Številka: 35008-10/2009

Datum: 14. 4. 2017

Zadeva: **Državni prostorski načrt za železniško progo Maribor–Šentilj**

Zveza: **Stališča do pripomb in predlogov podanih v času seznanitve s spremenjenimi rešitvami po javni razgrnitvi**

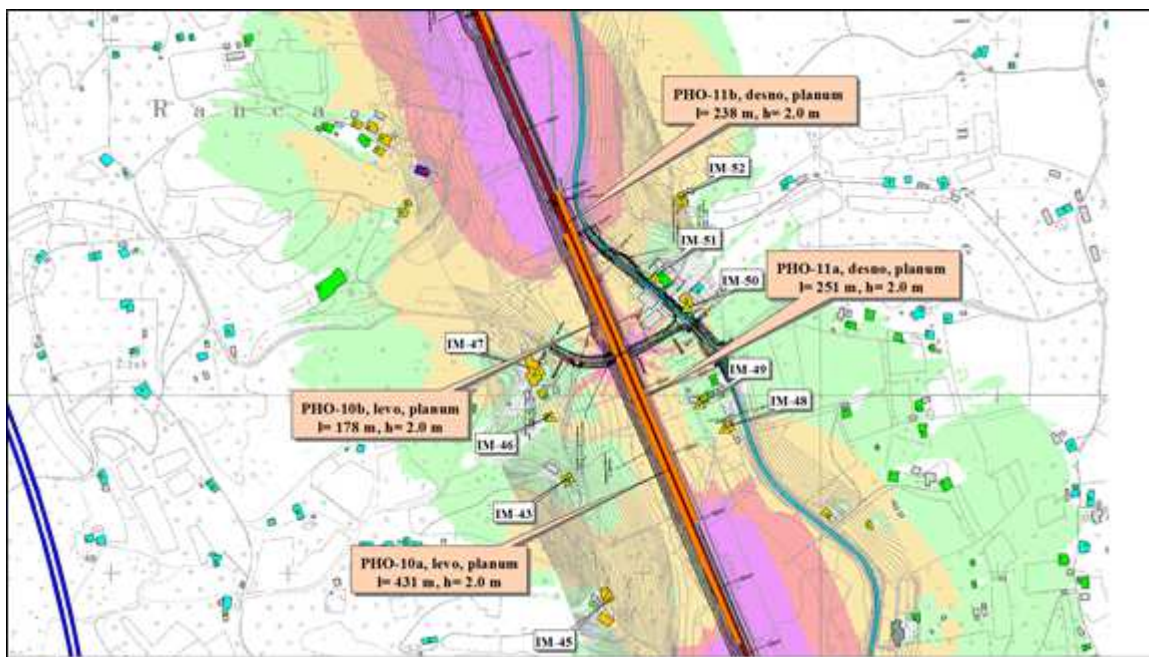
1. Kaj pomeni za širitev hrupa prekinjena protihrupna ograja?
2. Zakaj ni predviden nadvoz v tem delu? Ali to ni izvedljivo?
3. Kdaj bodo izvedene predvidene rešitve na območju objekta Ranca 21, ali takoj ali do leta 2035?
4. Kdaj približno bodo izvedeni odkupi zemljišč in objektov?

Ad 1. Na območju predvidenega nivojskega križanja bo glede na prvotno rešitev v obeh protihrupnih ograjah PHO-10 in PHO-11 nastala približno 10 m široka vrzel. Kljub prekinitvi bo na tem območju še vedno izvedena obsežna protihrupna zaščita (na območju desno od proge v skupni dolžini 539 m in levo od proge v dolžini 609 m), ki bo zagotavljala ustrezno učinkovitost. S predvideno protihrupno ograjo (vključno z vrzeljo) se bo obremenitev s hrupom pri najbolj izpostavljenih stavbah (Ranca 7, Jelenče 10) zmanjšala za 6-10 dB(A)

in bo manjša od zakonsko predpisanih mejnih vrednosti, čeprav se bo v primerjavi z osnovno rešitvijo učinkovitost ograje pri najbolj izpostavljenih stavbah zmanjšala za največ 2 dB(A).
